Chartreuse : au risque de l'enfermement

Conférence de presse d'urbAgora
Jeudi 10 février 2011
Orateurs : François Bertrand et Olivier De Wispelaere.

Schéma d'une possible ligne de bus de proche rocade en rive droite, reliant les Guillemains aux quartiers des Vennes, de la Bonne Femme, de Péville, de la Chartreuse, de Robertmont et de Bressoux-Haut.

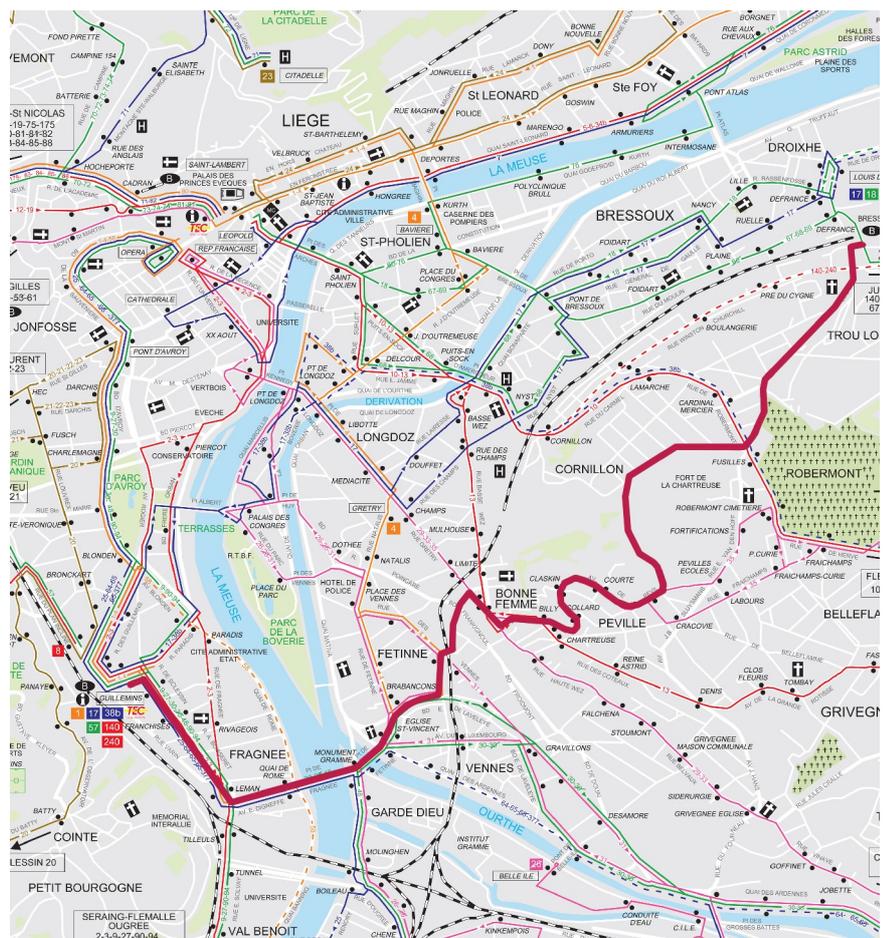
Enfin et surtout, urbAgora propose que soit envisagée l'ouverture d'une nouvelle ligne de bus de proche rocade en rive droite, traversant le site de la Chartreuse et reliant la gare des Guillemains, Fétinne, la Bonne Femme, Péville, Robertmont et Bressoux (terminus à la gare de Bressoux ou possibilité de prolonger la ligne vers Coronmeuse ou Jupille) – comblant la très regrettable absence de lien entre ces quartiers. Outre le quartier de la Chartreuse, cette ligne améliorerait considérablement la desserte de plusieurs quartiers (le Trou

Louette, Péville,...), offrirait une liaison directe vers les Guillemins à des quartiers qui n'en disposent pas (Robertmont, Chartreuse, Péville, Bonne Femme,...), soulagerait certaines lignes pénétrantes très chargées (en particulier sur les axes Grétry et N3), valoriserait les lignes actuellement existantes en rive droite en les reliant entre elles, mettrait en valeur la gare de Bressoux, aujourd'hui sous-utilisée¹.
